# INFORME DE VISITA DE CONTROL N° 012-2023-OCI/0449-SVC

## VISITA DE CONTROL MUNICIPALIDAD DISTRITAL DE SAN FRANCISCO DE ASÍS DE YARUSYACAN SAN FRANCISCO DE ASÍS DE YARUSYACAN – PASCO - PASCO

## "EJECUCIÓN DE LA OBRA: "REMODELACIÓN DE INFRAESTRUCTURA DEPORTIVA; EN EL(LA) LOSA DEPORTIVA DE YARUSYACAN DISTRITO DE SAN FRANCISCO DE ASÍS DE YARUSYACAN, PROVINCIA PASCO, DEPARTAMENTO PASCO"

**Imagen n.° 3**
**Vista de área de trabajo llena de lodo.**

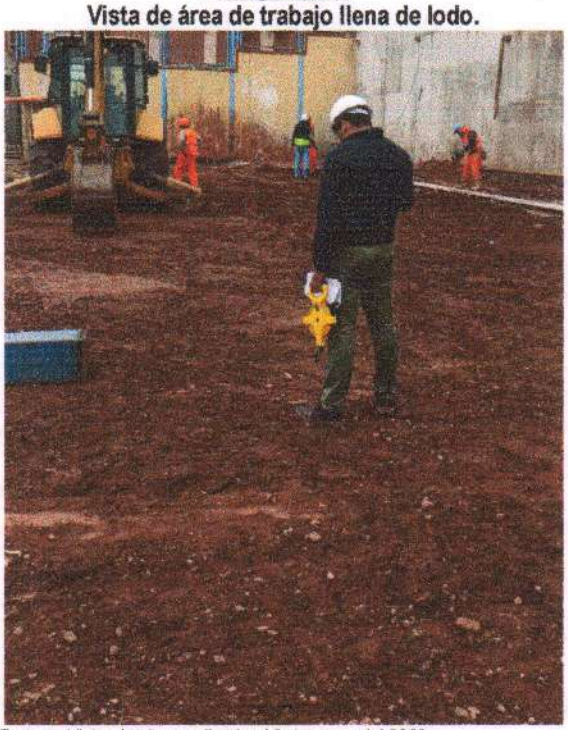
Asimismo, es de precisar que se evidenció situaciones que generarían riesgo potencial contra la salud de los trabajadores relacionados a la presencia de lodo, orden y limpieza, situación que estaría transgrediendo la Norma G-050 - Seguridad durante la Construcción, como se muestra en las siguientes vistas fotográficas:

Como se muestra en las imágenes precedentes, se advierte que los trabajos y el entorno donde se vienen realizando no cumplen con la norma G-50 – Seguridad durante la Construcción, y el Plan de Seguridad y Salud en Obra, debido a que, el lugar de trabajo debe reunir las condiciones necesarias para garantizar la seguridad y salud de los trabajadores y de terceras personas, eliminando las conductas y ambientes inseguros.
